濃縮・埋設事業所 廃棄物埋設施設

保安規定変更認可申請について

日本原燃株式会社

I . 廃棄物埋設施設 1 号埋設設備 6 群放射能 量管理の変更

図1 均質・均一固化体1本あたりの平均的なC-14の放射エネルギーの比較

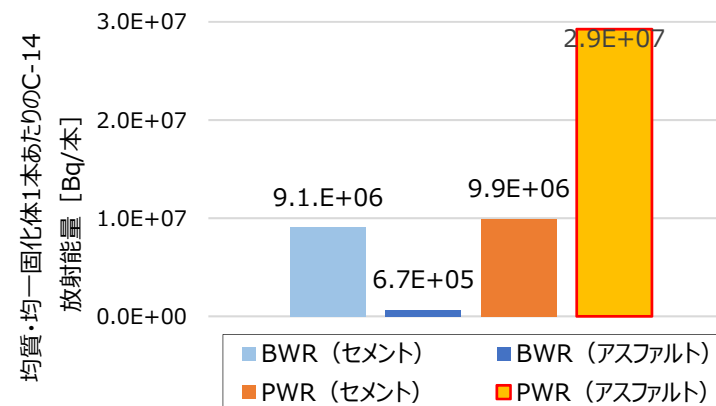
- ▶ PWRアスファルト固化体は、1本当たりの平均的なC-14放射エネルギー（=C-14の埋設放射エネルギー/埋設本数）が高い（図1）。
- ▶ 6群のPWR発電所のアスファルト固化体の埋設本数が相対的に増加したことで、C-14の埋設放射エネルギーが他の群に比べ高くなっている（図2）。
- ▶ 加えて、PWR均質・均一固化体のC-14のスケーリングファクタ(SF)を2009年および2014年に変更しており、6Cから6E埋設設備に定置した均質・均一固化体のC-14放射エネルギーには、変更後の高いSFが適用されたことで、6群のC-14放射エネルギーがさらに増加する要因となっている（図3）。
- ▶ 上記の通り、C-14の埋設放射エネルギーの増加は、「C-14の放射エネルギーが高いPWRアスファルト固化体の埋設本数の増加」および「PWR均質・均一固化体のC-14のSF変更」が複合して生じている。
